EXPEDIENTE – RADICACIÓN: 17001-2-23-0109

RESOLUCIÓN DE NEGACIÓN No. 23-2-0283-NG

Manizales, 26 de septiembre de 2023

2. Que el día 25 de abril del 2023 se radicó solicitud de LICENCIA DE CONSTRUCCIÓN en la modalidad de OBRA NUEVA bajo el radicado 17001-2-23-0109 por parte de FABIO ALONSO GALLEGO ARIAS identificado con cédula de ciudadanía N° 10.277.521 y PATRICIA ELENA FRANCO CARDONA identificada con cédula de ciudadanía N° 30.296.201, en el predio denominado lote 13 Urbanización Campestre el Caney ubicado en el sector la Manuela Vereda LA CABAÑA, con matrícula Inmobiliaria N° 100-116521 y ficha catastral N° 00-02-00-00-0022-0507-0-00-00-0000, para lo cual adjuntó los documentos exigidos en el decreto 1077-2015.

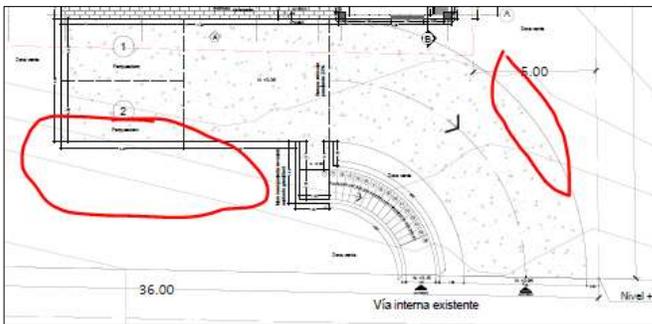
1.4 No se presenta desarrollo técnico para acceso peatonal y vehicular desde la vía hasta la edificación (rampas, escaleras, etc.)

1.4.1 **La escalera debe cumplir con las dimensiones reglamentarias de huella y contrahuella según lo establece el título K.3.8.3.4 Huella y contrahuella.**

1.4.2 **Revisar diseño de la escalera de acuerdo con lo establecido en el título K.3.8.3.6 – Escaleras curvas.**

1.4.3 **Indicar cerramiento del predio. Se revisará relación con la escalera y rampa.**

1.4.4 **Indicar longitud del trayecto de la rampa en el punto más crítico, punto medio, punto menos crítico respecto al porcentaje de inclinación.**

1.4.5 **Se debe presentar desarrollo técnico del terreno colindante a la rampa y escalera de acceso desde la vía. Revisar posibles contenciones y manejo de taludes.**

Observación atendida parcialmente:
